# **QUIETUDE des AGAISES ASBL**

## **OBSERVATIONS ET COMMENTAIRES CONCERNANT L'ENQUETE PUBLIQUE SUR**

### **LA DEMANDE DE PERMIS UNIQUE ET L'ETUDE D'INCIDENCES SUR L'ENVIRONNEMENT DU PROJET DE PARC EOLIEN DE**

#### **Thuin et de Ham-sur-Heure-Nalinnes**

(Figure 33 : Carte des zones de consultation de la DRIGM au niveau du site du projet (source : SPW ARNE, 2023), p93).

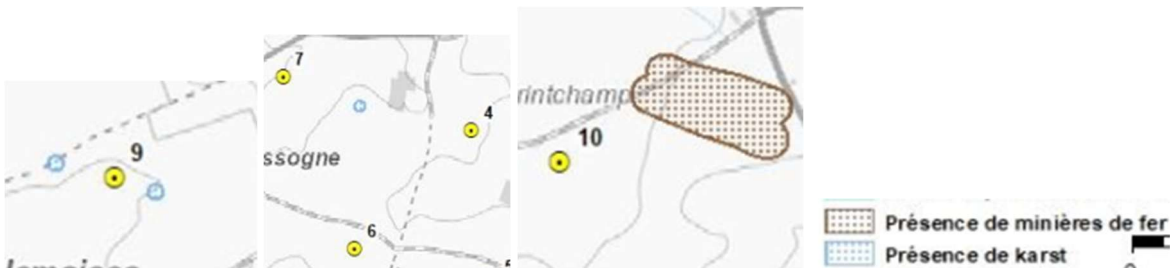
Il serait utile de demander un avis plus récent. La carte 5a géologie et la fig 33 (p93) DRIGM **2023**, nous montre que cette affirmation est **actuellement fausse**.

Sur cette figure 33,

L'éolienne 9 est entouré de deux phénomènes karstique.

un phénomène karstique est présent entre les éoliennes 1,4 ,6.

L'éolienne 10 se trouve à 300m d'une zone présentant des minières de fer.

En effet, la carte 5a Géologie, deux dolines-dépression très près de l'éolienne 9 et une autre entre les éoliennes 7,4 et 6.

Figure 109 : Localisation du projet sur la carte archéologique de Wallonie (source : WalOnMap, 2023).

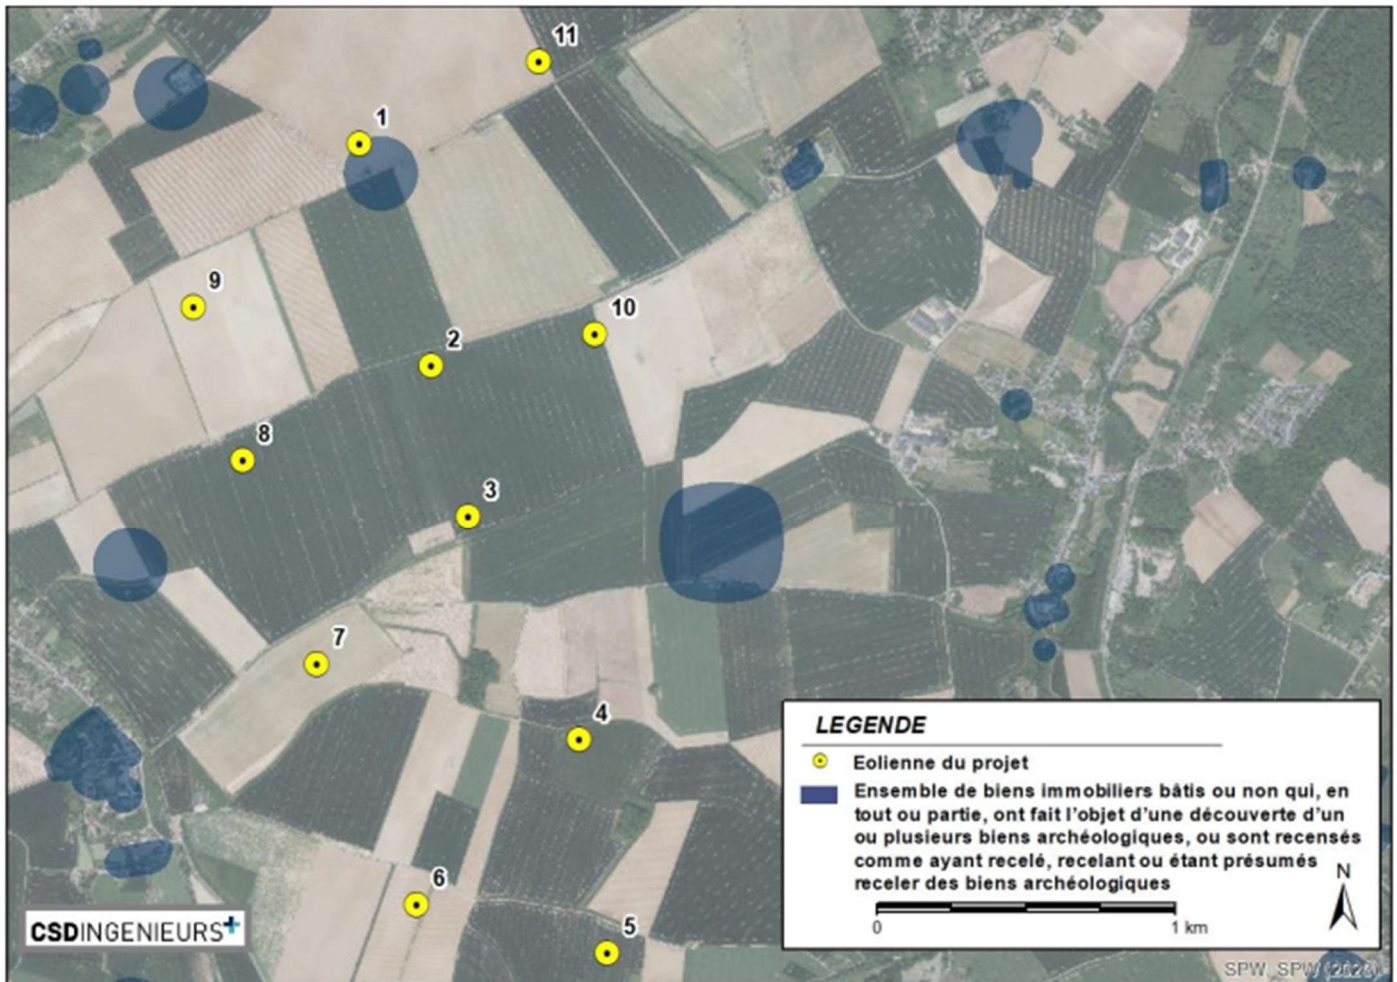
L'auteur précise « Il apparaît que l'éolienne n°1 est reprise au sein d'une zone identifiée sur la carte archéologique de Wallonie. » (p68, pt 4.6.3.7.10)

**L'avis demandé à l'AWaP n'est pas complet.**

Figure 70 : Localisation des points d'écoute utilisés lors des inventaires chiroptérologiques. (p172, pt 4.5.3.9.2 )

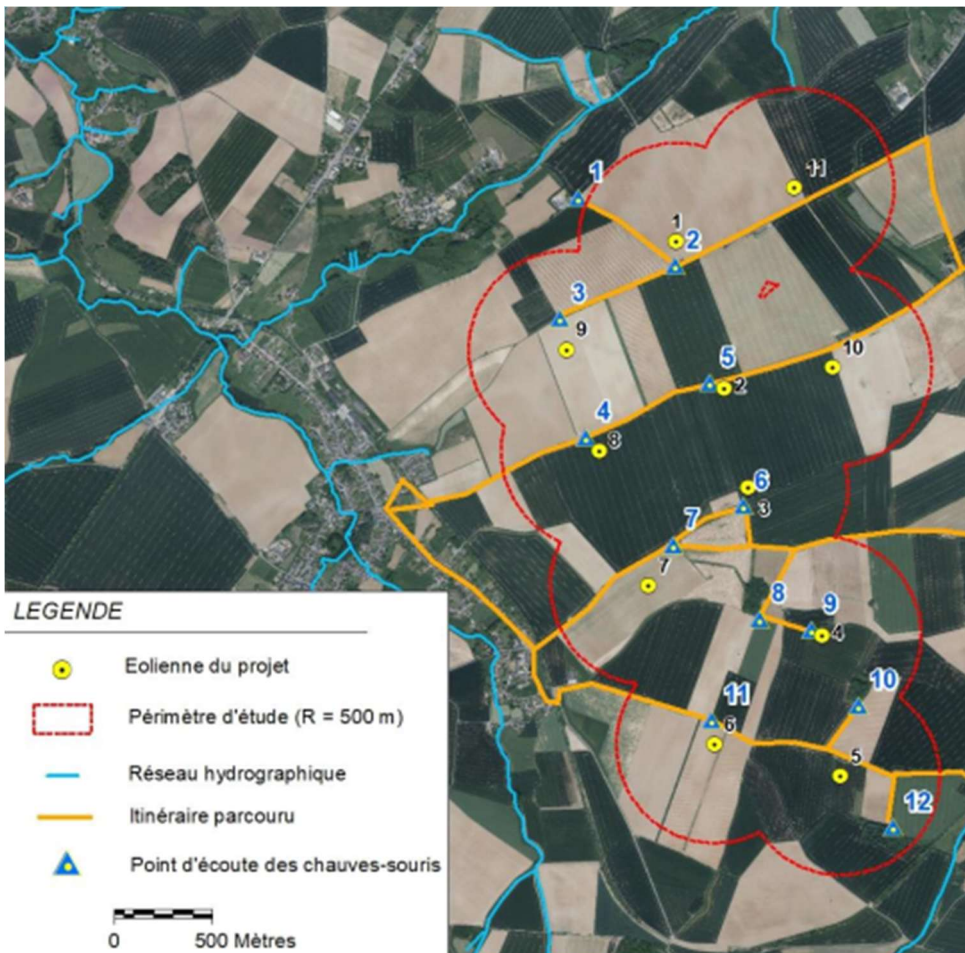
D'abord, il faut comprendre que pour l'auteur 500m = 1km (!), d'après la légende de la fig 70 ci-dessous.

**trois de ces points posent problèmes :**

Figure 3-1: Shadow control – Flexible solution

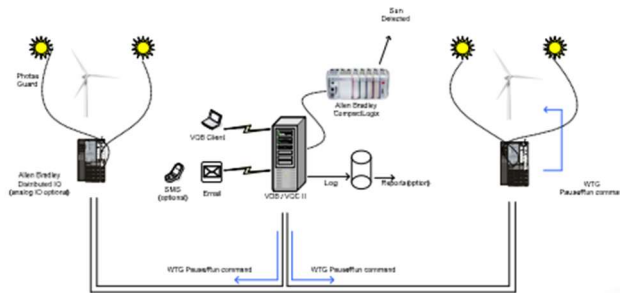
Pour les Vestas, le document [est en anglais](#)  
un schéma est très parlant

Dans le texte « *The shadow control is a flexible solution which allows to configure on customs requirements. Even other signals **can be** intégrés in solution* »

photomontage 14 : Gozée rue de Beaumont (PIP3)

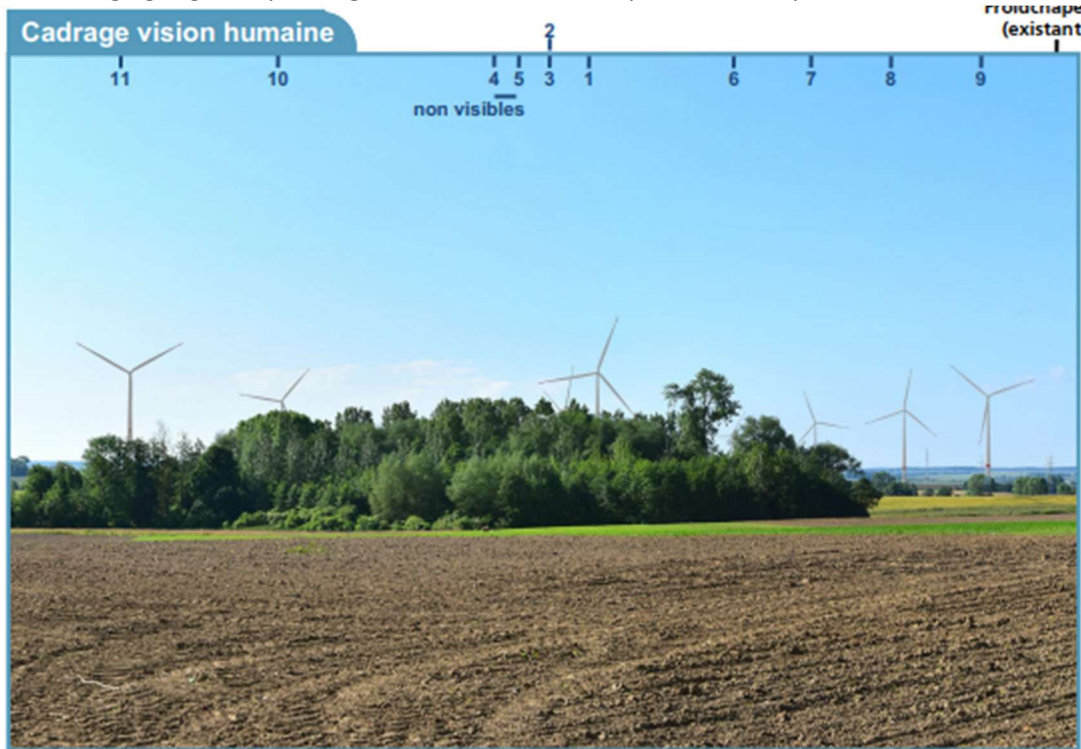
**De ce fait, l'incidence sur le paysage est largement minimisée et ne correspond pas aux réels impacts visuels de ce projet.**

Fig 130 p89 pt 4.6.5.5.2

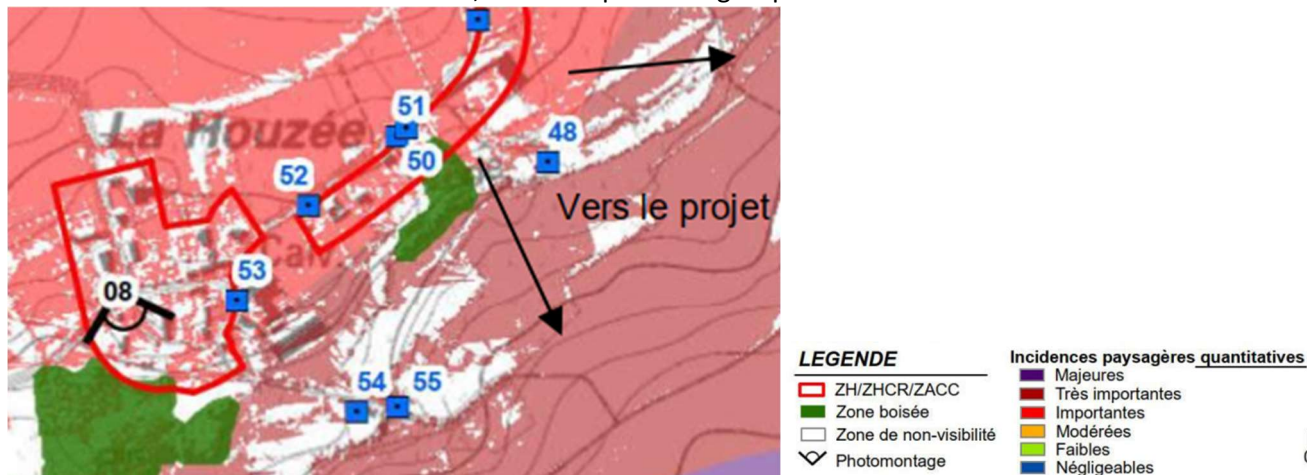
Sur cette simulation, le bâtiment situé au point 48 est sensé ne pas voir les éoliennes, or que son jardin est face à la plaine et qu'une seule rangée de grands saules espacés d'environ 10m et taillé en têtard cache la vue en été. L'hivers il n'y aura pas de feuilles et les éoliennes seront très visibles. Dans notre pays, la période sans feuilles sur les arbres représente environ 6 mois de l'année.

fig 113 (p74)

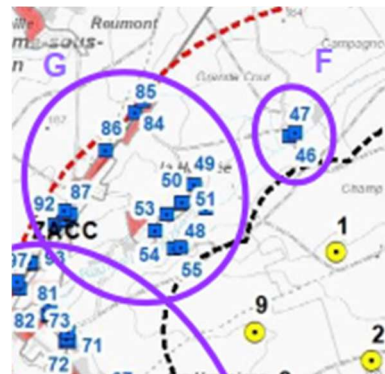
D’abord, il s’agit d’un hameau pas d’un village, le hameau est constitué de l’habitat groupé n°48à 55 sur fig 113 ci-dessous. La situation des habitations le long de la route de Beaumont (N53) est très différente de celles du hameau proprement dit, beaucoup plus près des éoliennes. Cette superficie est calculée en hivers ou en été ?

fig 164 (p122)

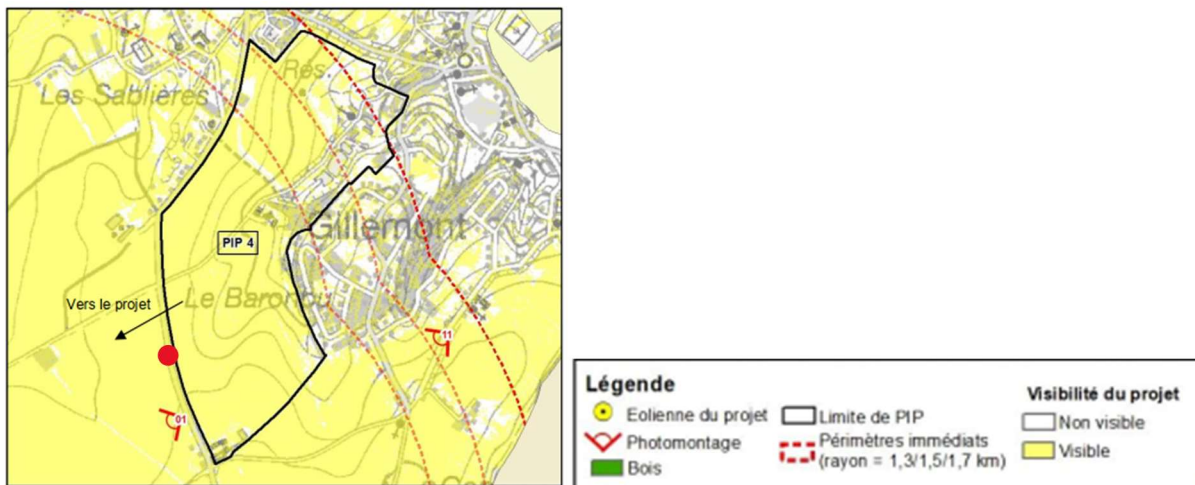
Une dizaine de mètres plus loin, toujours sur le même chemin de Florenchamps à Ham-sur-Heure, dans la PIP4. Ce point de vue est représenté par un point rouge sur le plan de la fig 164 ci-dessous.

Là, ils vont avoir difficile de cacher leurs éoliennes, les arbres font une trentaine de mètres, les éoliennes font 250m, 230m ou 200m suivant les variantes, c'est-à-dire 6 à 8 fois les arbres.

**L'auteur construit son argumentaire sur l'unique image biaisée qu'il a choisie.**

fig 163

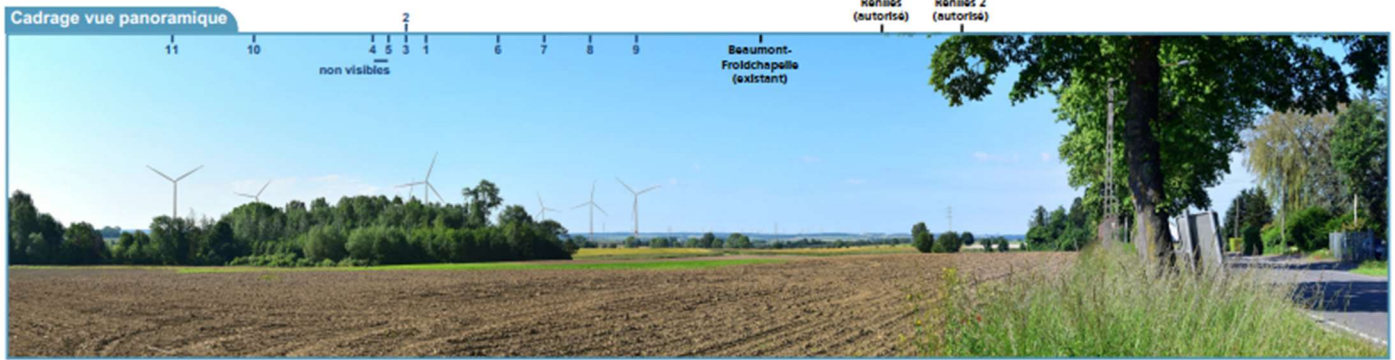
l'auteur de l'étude nous propose le point de vue photomontage 14 (voir position fig 163 ci-dessus)

L'auteur nous cache encore les éoliennes derrière un massif d'arbres à feuilles caduques.

Figure 124 : Incidences paysagères quantitatives (visibilité et distance) – Gillemont et habitations p84 pt 4.6.5.5.1

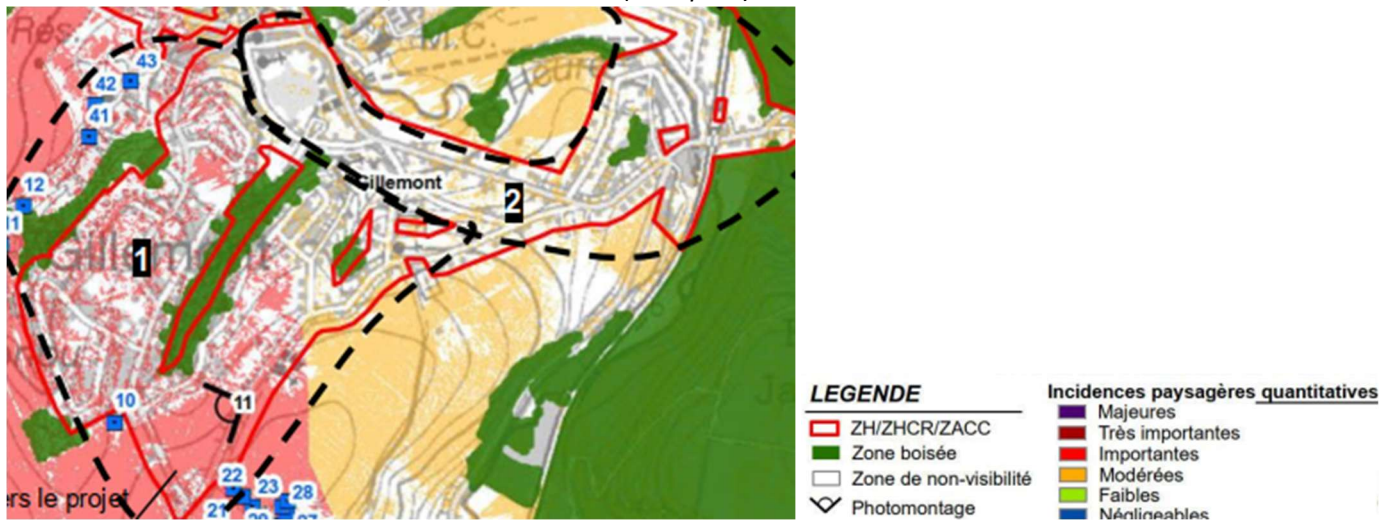
Ils ont même inventé un nouveau village, « Gillemont »

Figure 113 : Localisation et regroupement des habitations (situées hors zone d'habitat) entre 625 m et 1,7 km du projet. Fig 113 p74 pt4.6.5.5

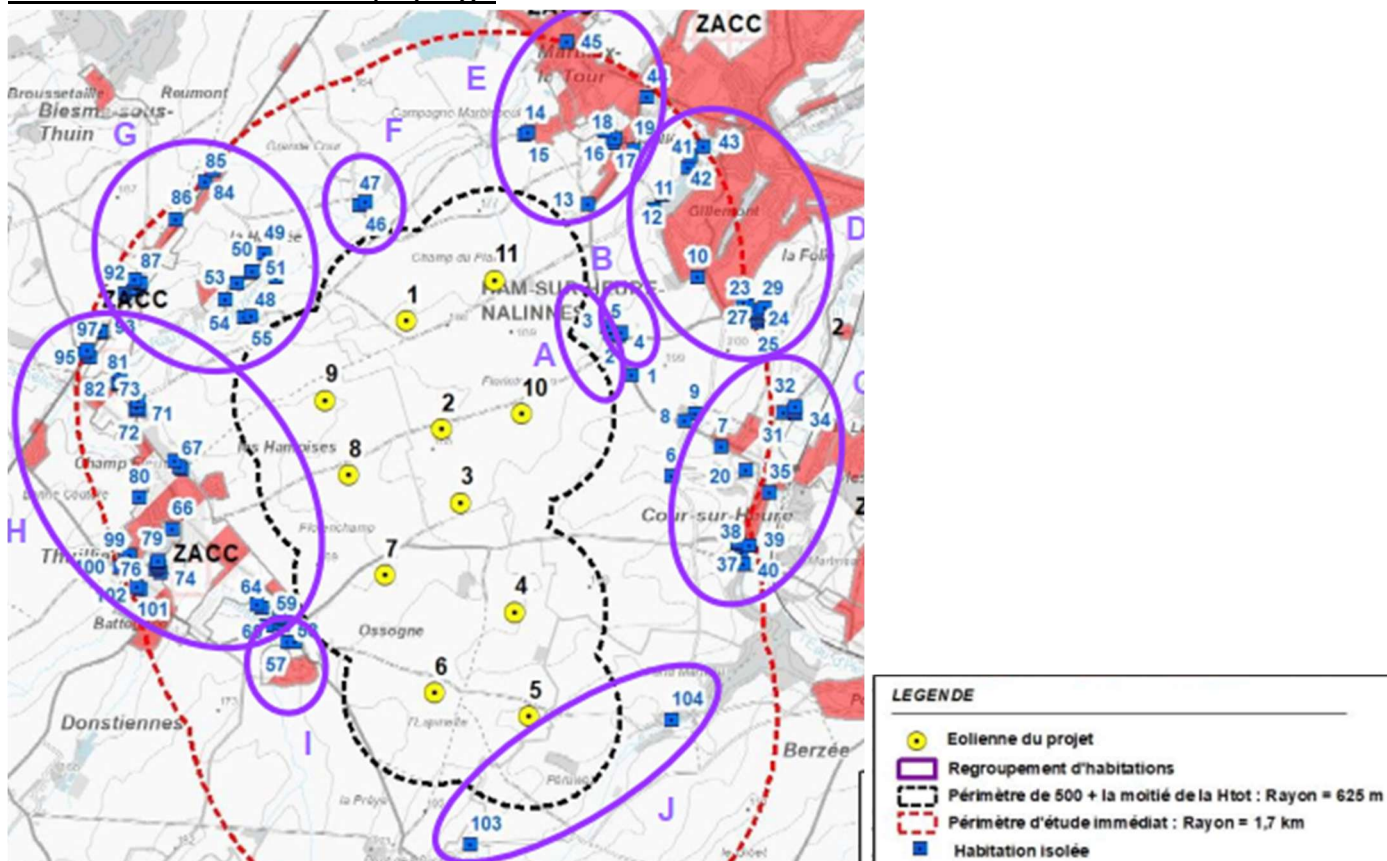
Les coordonnées Lambert ne sont pas données. Lorsqu'on habite une maison isolée trouver sa maison est déjà un jeu de piste, après il faut deviner à quel endroit correspond ce point, à rue, dans le jardin, à l'arrière de la maison,.....

carte 09a

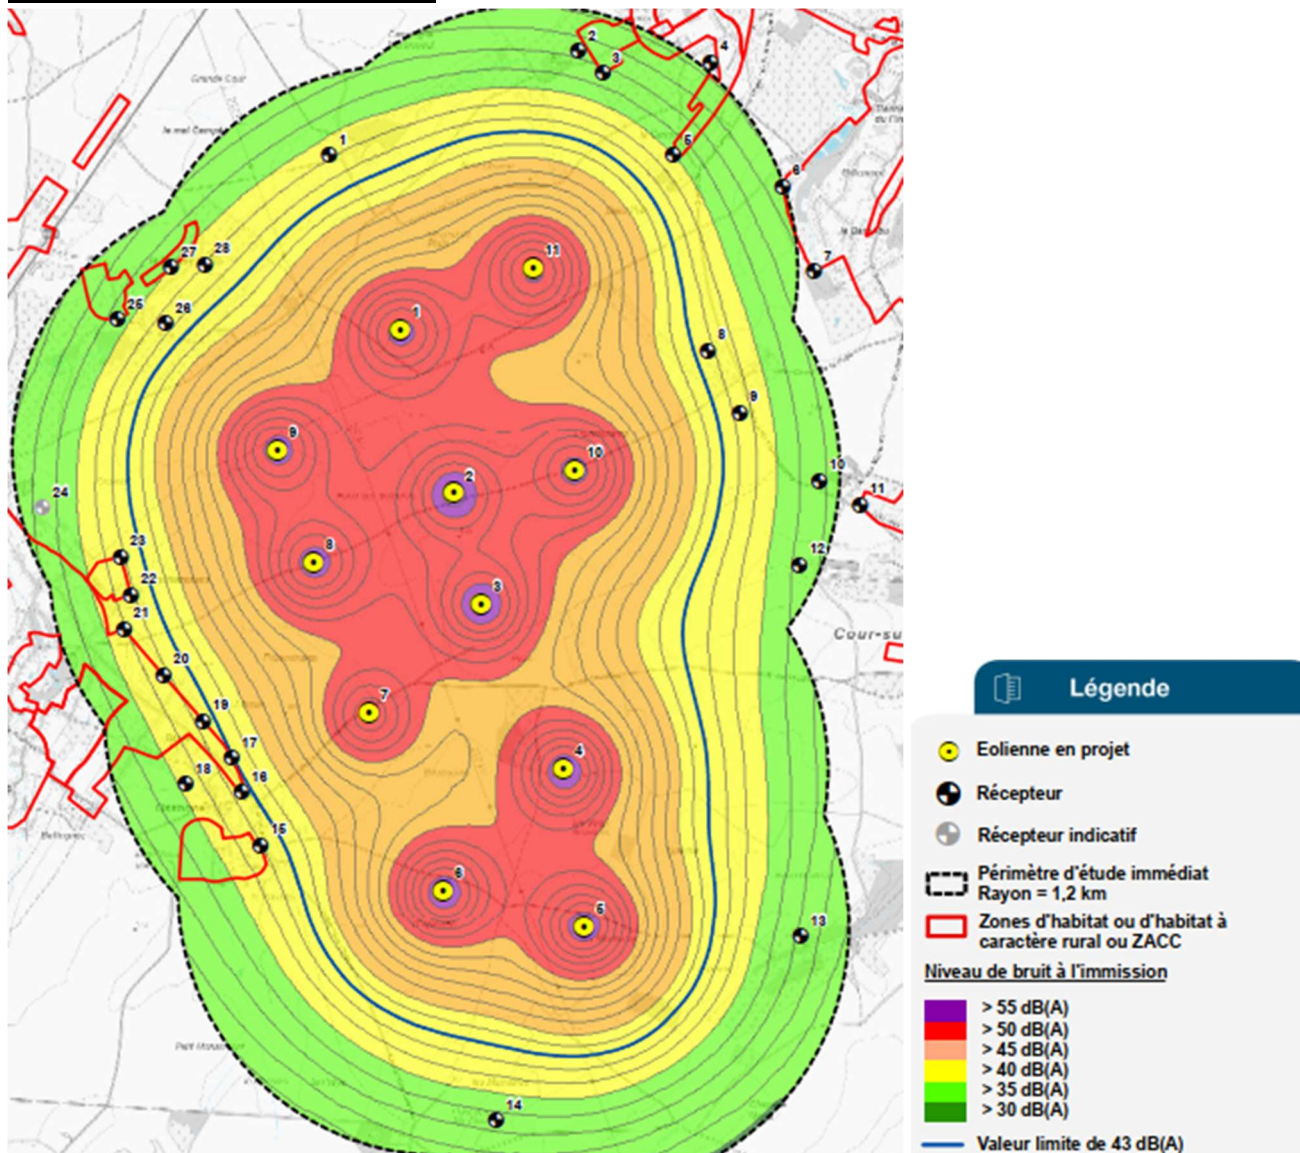
Ici le jeu de piste est autre, Les coordonnées lambert72 sont indiquées, mais il y a deux numéro 28 sur la carte. !

Figure 11 : Coupe de principe du profil en travers de l'aire de montage de l'éolienne n°5 (source : plans de la demande de permis, 2024).

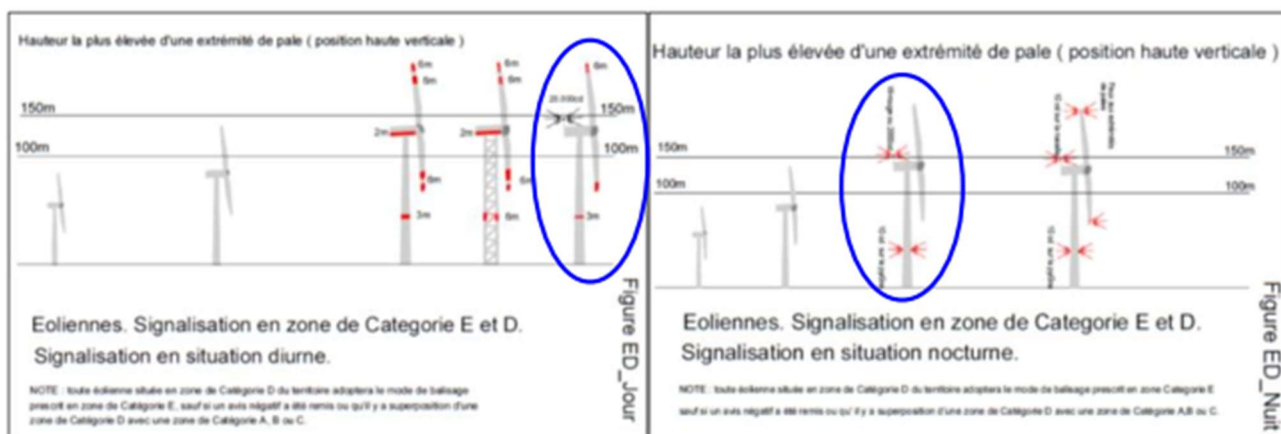
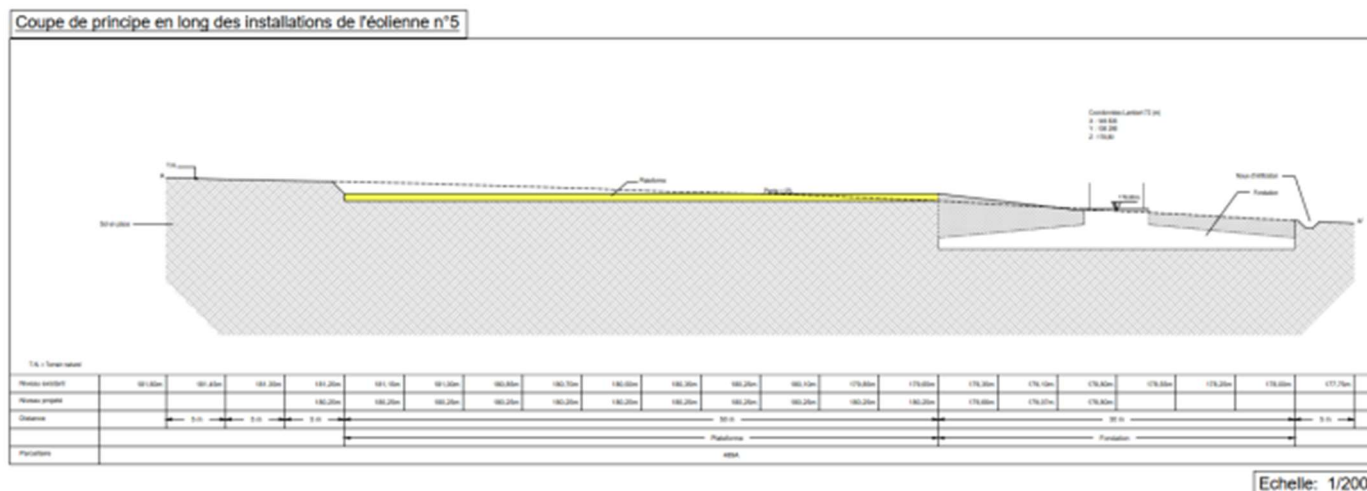
Certains schéma (p41, p42) sont illisibles (agrandis, ils sont flous)
